N/R : 4191-15-B098-8

Le 31 janvier 2025

Objet : Réponses d'Environnement et Changement climatique Canada à la demande DQ1 portant sur le Projet éolien Des Neiges – Secteur Charlevoix à Baie-Saint-Paul et à Saint-Urbain

Figure 1. Carte du projet (configuration 4) avec le modèle prédictif (2024).

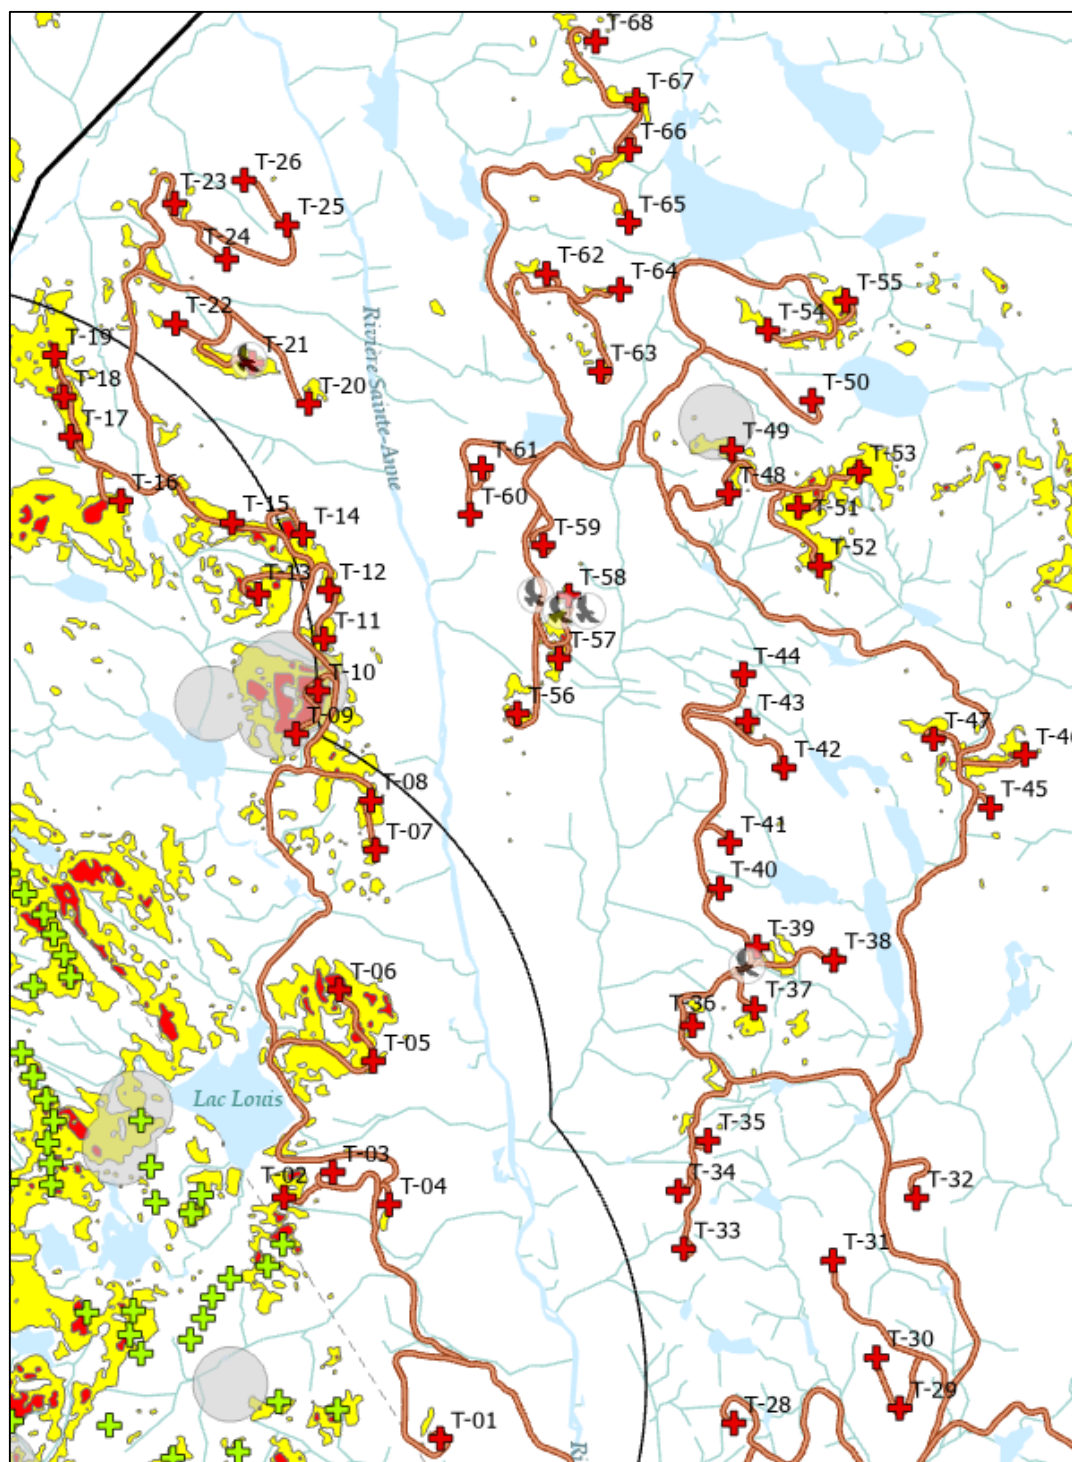
ECCC, sur la base de son modèle prédictif, observe que les positionnements de seulement 4 éoliennes ont été modifiés entre les configurations 3 et 4 (Tableau 1). ECCC est d'avis que des efforts supplémentaires devraient être réalisés pour reconsidérer le positionnement de 28 éoliennes qui demeurent toujours dans l'habitat bon ou très bon de l'espèce (Figure 1 et Tableau 1).

Il est important de souligner que la configuration 4 présente encore une perte d'habitat estimée à 8,17 ha d'habitat « Très bon » et de 107,45 ha d'habitat « Bon », pour un total de 115,63 ha (Tableau 2). De plus, cette même configuration implique une perte d'habitat de qualité Bon ou Très bon d'une superficie totale de 47,51 ha dans un habitat essentiel désigné du programme de rétablissement de la Grive de Bicknell (Tableau 3).

ECCC recommande plutôt de repositionner certaines éoliennes en dehors des habitats Très bon et Bon en utilisant les prédictions du modèle d'ECCC.

Figure 2. Diagramme à barres de la proportion de parcelles impactées (à 5 %) par scénario et par seuil

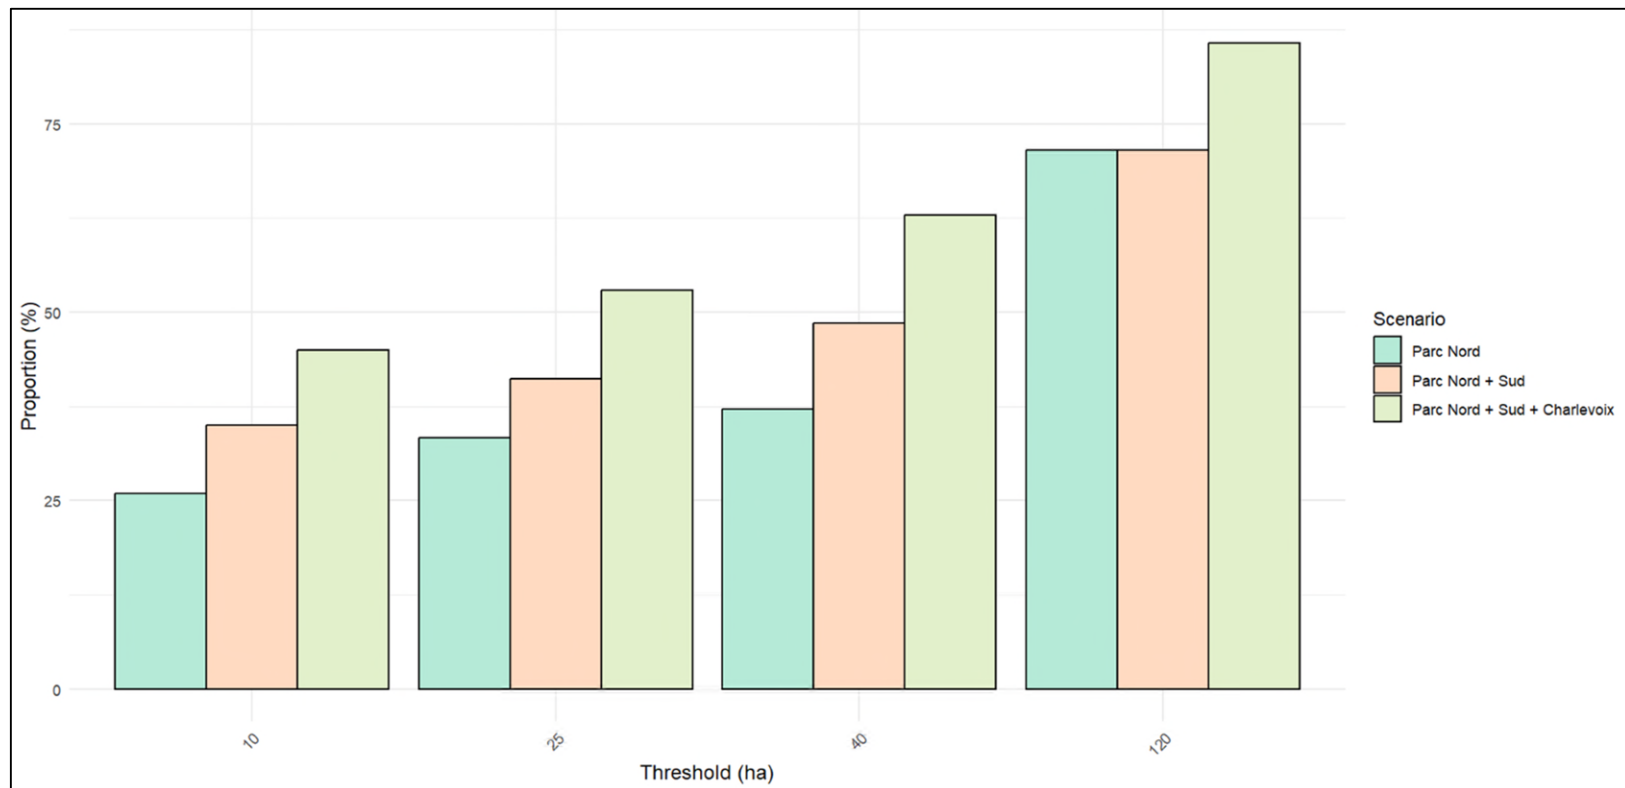
Le projet Seigneurie de Beupré 2, 3 et 4 (SDB2,3,4) a provoqué la fragmentation de 71,4% de tous les grands peuplements d'habitat intacts « Très bon » et « Bon » de la Grive de Bicknell dans l'ensemble de la Seigneurie. Le projet Secteur Charlevoix augmenterait cet indice de fragmentation à 85,7% (Tableau 3), c'est-à-dire qu'il resterait seulement 14,3% des grands peuplements d'habitat prédit « Très bon » et « Bon » de la Grive de Bicknell intacts. De façon générale, le projet éolien Secteur Charlevoix contribue à aggraver la fragmentation de l'habitat prédit de la Grive de Bicknell, que ce soit celle de petite à grande taille (Tableau 3 et Figures 2 et 3). Il est important de souligner que les habitats de grande taille présentent une plus grande probabilité d'occupation et une plus faible probabilité d'extinction locale (Frey, 2008).

Figure 3. Carte illustrant l'aspect cumulatif des parcelles d'habitat (≥ 10 ha) de la Grive de Bicknell fragmentées (perte $\geq 5\%$; rouge) et intactes (vert) dans le secteur central de la Seigneurie de Beauré (projets éoliens Parc Nord, Sud et Charlevoix).

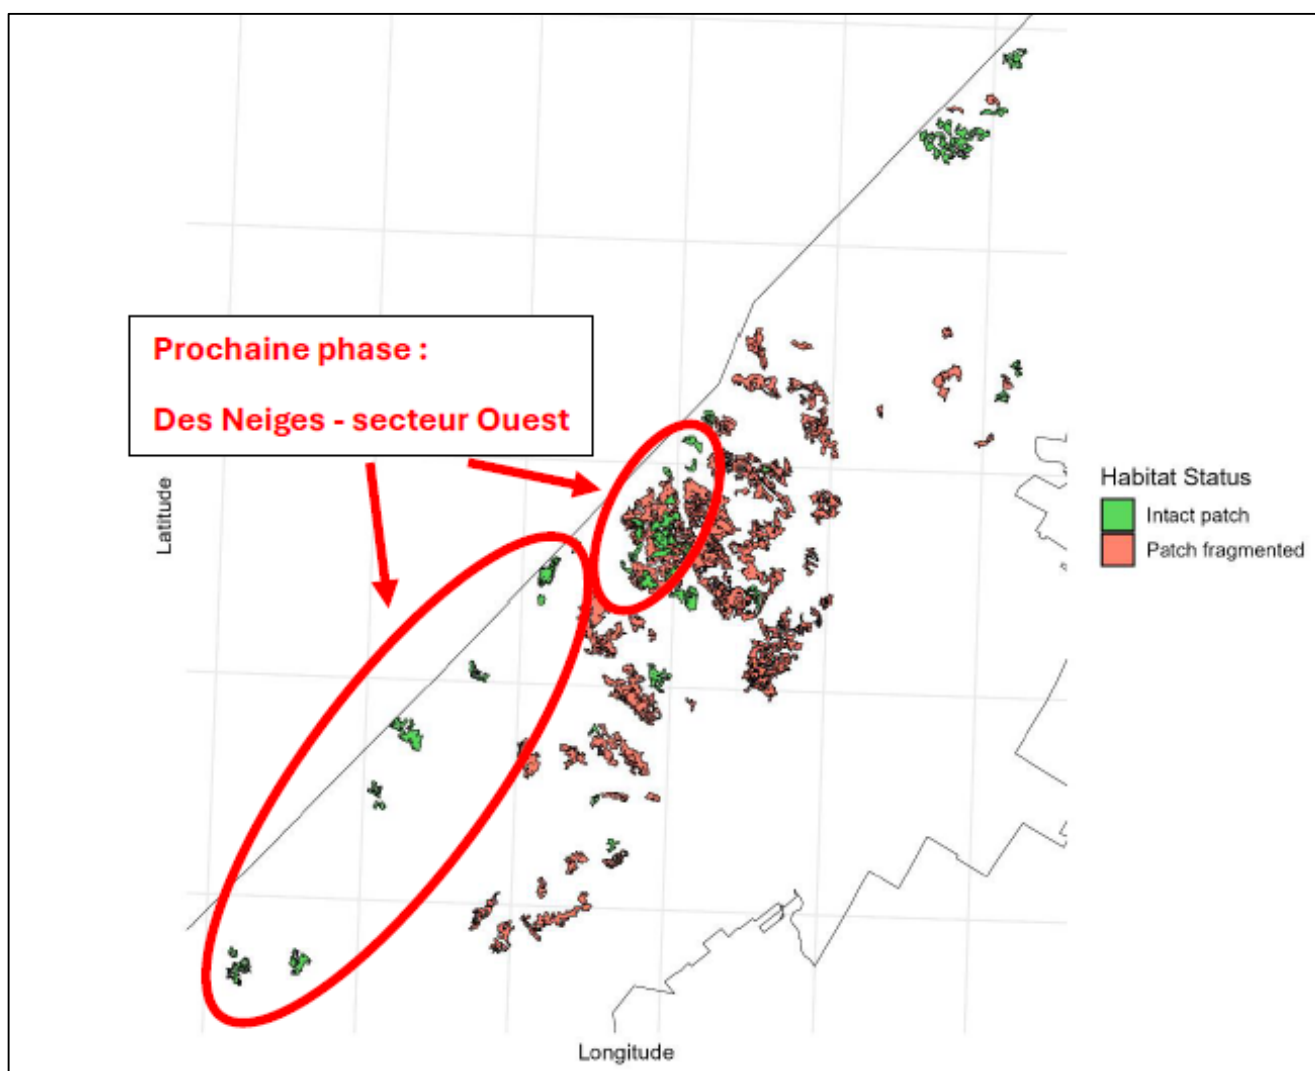
Il est important de considérer les impacts des éoliennes et chemins du projet éolien Des Neiges secteur Charlevoix dans le contexte global de la Seigneurie de Beupré où plusieurs éoliennes sont déjà en opération et d'autres projets/phases sont en cours de construction ou d'évaluation. Ainsi, les pertes et la fragmentation de l'habitat de la Grive de Bicknell associées au projet Des Neiges secteur Charlevoix s'ajoutent à celles résultant des projets actuellement en opération (projets/phases Seigneurie de Beupré 2, 3 et 4; 164 éoliennes), en voie de l'être (projet Des Neiges secteur Sud; 57 éoliennes) et à ceux à venir (projet Des Neiges secteur Ouest; nombre d'éoliennes à être déterminé). La construction des infrastructures existantes a déjà causé une perte significative d'habitat de la Grive de Bicknell et les deux autres phases du projet Des Neiges (secteurs Charlevoix et Ouest) pourraient engendrer des pertes supplémentaires. En effet, les pertes dans l'habitat liées aux 164 éoliennes de la Seigneurie de Beupré 2, 3 et 4 et leurs chemins d'accès sont estimées à 330,22 ha tandis que la construction du projet Secteur Sud ajoutera une perte de 78,22 ha, pour une perte combinée de 408,44 ha (Tableau 3).
